PARECER DA COMISSÃO DE AVALIAÇÃO
SOBRE A CONFORMIDADE
DO PROJETO DE EXECUÇÃO
COM A DECLARAÇÃO DE IMPACTE AMBIENTAL
DA
EXTENSÃO DA LINHA AMARELA DESDE SANTO
OVÍDIO A VILA D'ESTE E PARQUE DE MATERIAL DE
VILA D'ESTE

COMISSÃO DE AVALIAÇÃO

Figura 25 – Património Arquitetónico e Arqueológico - Planta de Condicionantes - Alternativas 1, 2 e 3 – sobre extrato da Carta Militar à escala 1:25.000

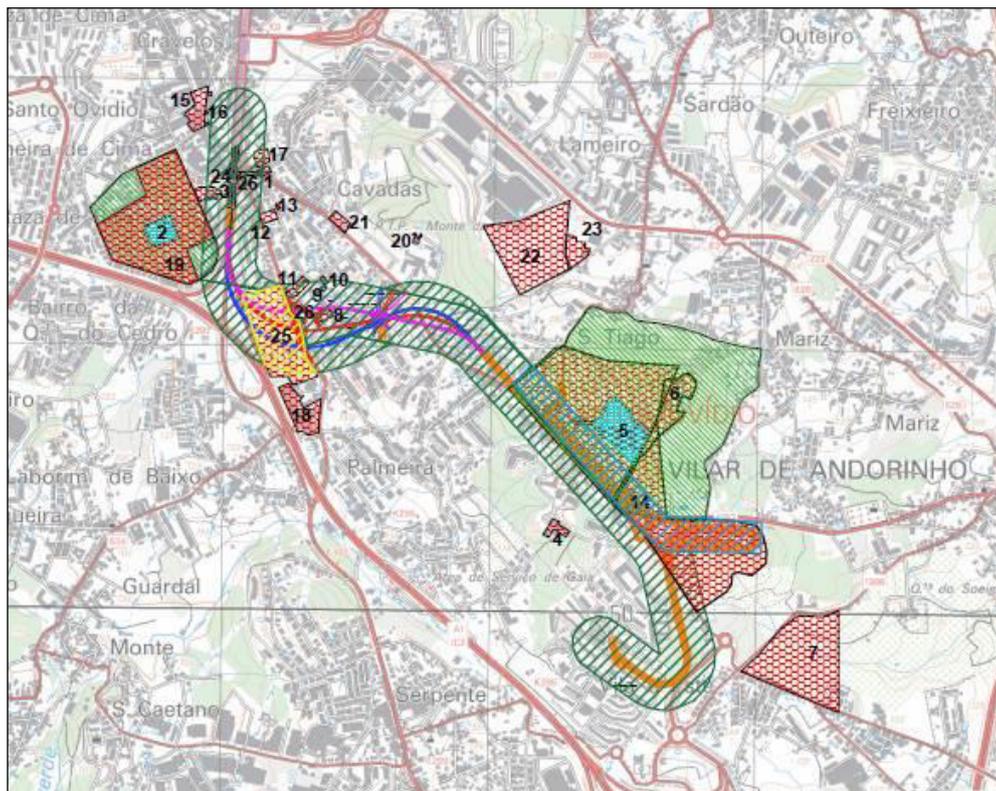
Na área de incidência e face às alternativas do projeto, o EIA destacava ainda a Quinta do Cisne (ocorrência n.º 25) e «uma moradia classificada no Plano de Salvaguardas da Câmara Municipal de Vila Nova de Gaia (ocorrência n.º 8)», na Rua Clube dos Caçadores, N.º 560, correspondente a um projeto da autoria do Arquiteto Arménio Taveira Losa (1908-1988).

Saliente-se que alguns dos outros elementos patrimoniais inventariados pelo EIA, dadas as suas características e antiguidade, possuem igualmente interesse arqueológico, caso das ocorrências n.º 7, Quinta do Soeme, n.º 15, Antiga Capela de Santo Ovídio, e n.º 16, Edifícios habitacionais no Largo de Estevão Torres, mas todas situadas na zona envolvente (ZE) do projeto.

Figura 26 – Sobreposição do PE (azul) ao EP (vermelho) na área da Estação Hospital Santos Silva e da ZEP do Observatório Astronómico da Faculdade de Ciências da Universidade do Porto/Professor Manuel de Barros

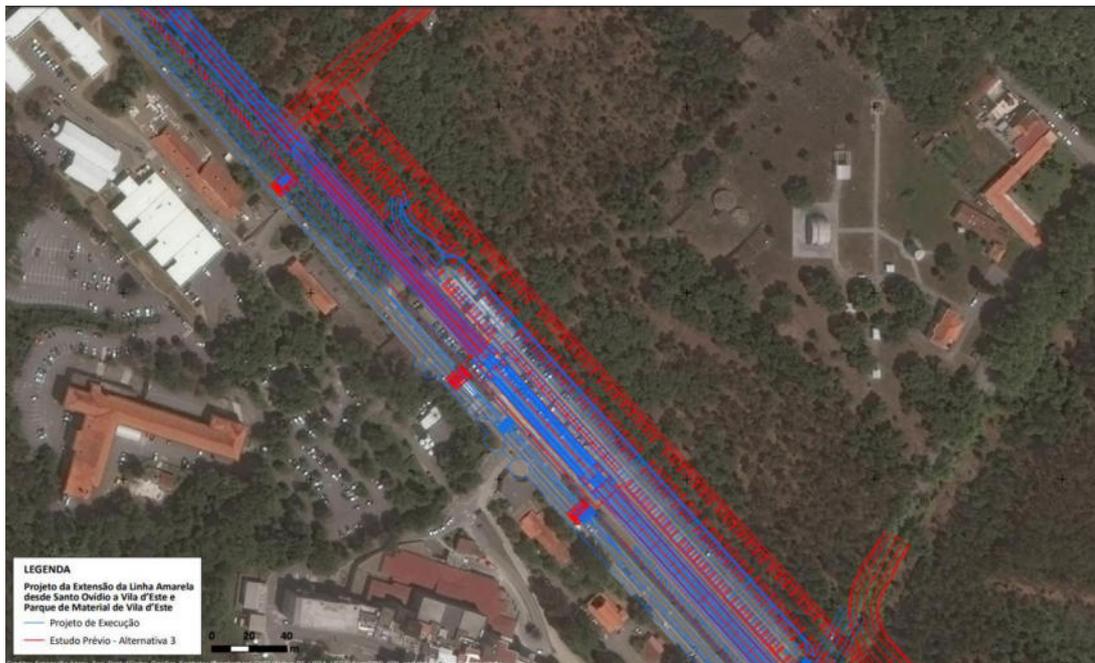
O edifício da Estação Hospital Santos Silva (Estação HSS), constituindo-se como o enlace das zonas de trincheira, apresentar-se-á totalmente aberto, dispondo de uma cobertura em toda a sua extensão, suportada por duas fiadas longitudinais de pilares metálicos, de secção circular, por forma a criar um efeito de leveza no seu conjunto (ver desenhos P-PR-PS-3304-AE-DS-LAG-101002-05 a 101006-02 constantes do ponto I.7.2 – Estação Hospital Santos Silva do Anexo I.7 – Arquitetura do Volume 4 – Anexo Cartográfico).

O projeto de execução prevê, por outro lado, o rebaixamento de 2 metros da cota de implantação da plataforma do Monte da Virgem em que o atual parque de estacionamento se encontra instalado, sendo a cota futura de implantação da Estação HSS e do novo parque de estacionamento a cota da Rua Conceição Fernandes. Este rebaixamento de cota do atual parque de estacionamento, que se encontra sobre-elevado, resulta também vantajoso sob o ponto de vista de enquadramento paisagístico.

Por outro lado, a solução de arquitetura para a estação minimiza a intrusão visual na envolvente daquele imóvel (ZEP) ao instalar-se à cota da Rua Conceição Fernandes, representando um rebaixamento de 2 metros relativamente ao terraplano correspondente ao atual parque de estacionamento (ver corte transversal em P-PR-PS-3304-AE-DS-LAG-101001.03).

Figura 27 – Sobreposição do PE (azul) ao EP (vermelho) na área da ocorrência n.º 8, moradia na Rua do Clube dos Caçadores, n.º 560

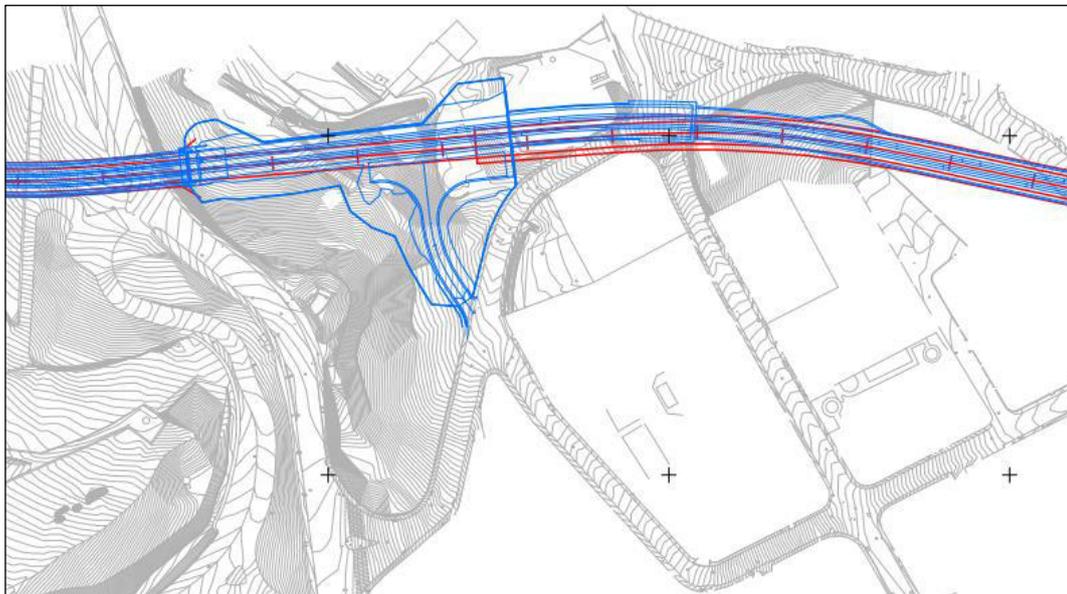
Os impactes, indiretos, podem ocorrer na fase de construção devido à propagação de vibrações, problema que será monitorizado tal como determinado na DIA. Na fase de EIA o impacte foi qualificado como sendo direto, negativo, pouco significativo, de magnitude reduzida, pouco provável, permanente, imediato, reversível, de dimensão local. Presentemente podem ser mantidos estes parâmetros. Contudo, a escavação dos troços do túnel em trincheira coberta e em túnel deve ser feita com monitorização sucessiva da escavação e seus efeitos, para correta gestão da mesma.

Figura 28 - Perfil transversal tipo considerado no estudo de vibrações em fase de exploração (Figura 19 do relatório de Previsão de Vibrações Induzidas¹, pág.43)

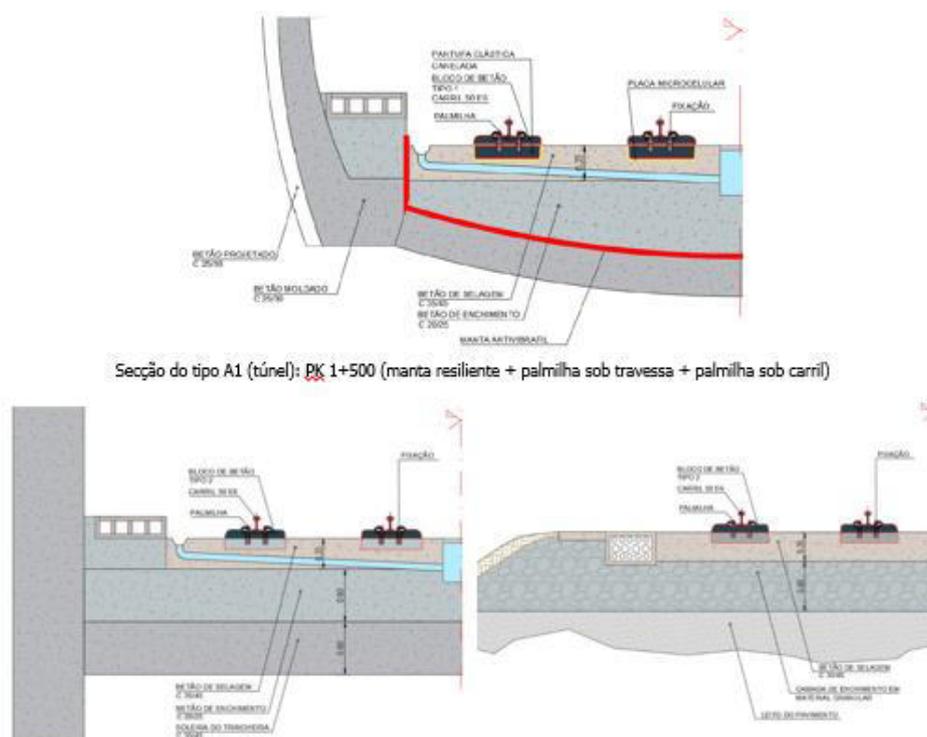
- Para todas as situações estudadas:
 - Palmilha colocada sob o carril - $k=70$ kN/mm; $C=15$ kN.s/mm;
- Secção em túnel do tipo da indicada no PK 1+500 e secção de via superficial do tipo da indicada para o PK 2+650 (e em acumulação com a medida anterior)
 - Palmilha colocada sob a travessa (pantufa elástica) - $k=15$ kN/mm; $C=0.2$ kN.s/mm;
- Secção em túnel do tipo da indicada no PK 1+500 (cumulativamente com as duas medidas anteriores)
 - Colocação de uma manta resiliente sob a camada de betão de selagem, sem características específicas detalhadas, mas com um requisito de desempenho do conjunto ‘pantufa/manta resiliente’ de permitir uma atenuação da resposta em cerca de 30 dB (a 63 Hz).

Neste estudo específico são comparadas as conclusões do EIA com as do referido Relatório e ajustado o modelo de previsão de transmissão de vibrações.

Figura 29 – Delimitação das oc. 5 (incluída a respetiva ZEP), oc. 6 e oc. 14 no Monte da Virgem, no troço junto à Estação Hospital Santos Silva

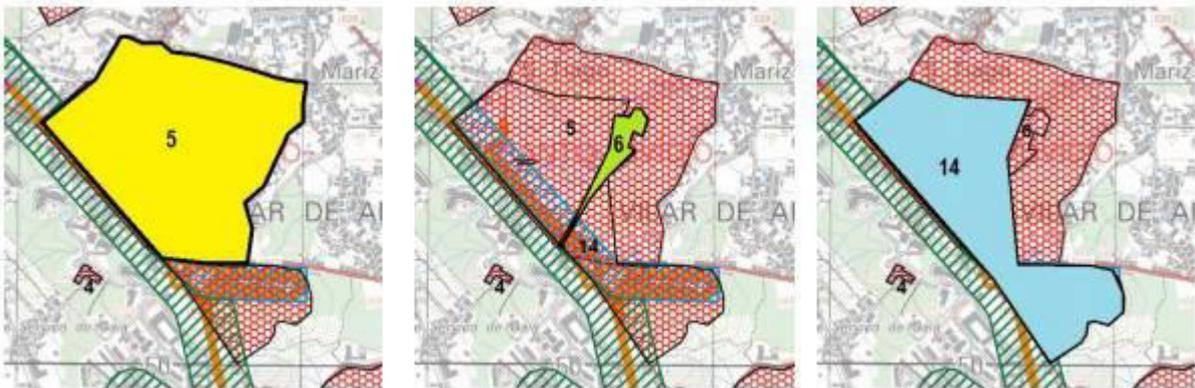
Quanto ao «sítio arqueológico "habitat do Monte da Virgem" (oc. 14) mantém-se a potencial afetação na fase de construção, em consequência das escavações que terão lugar no decurso da empreitada de construção do Projeto».
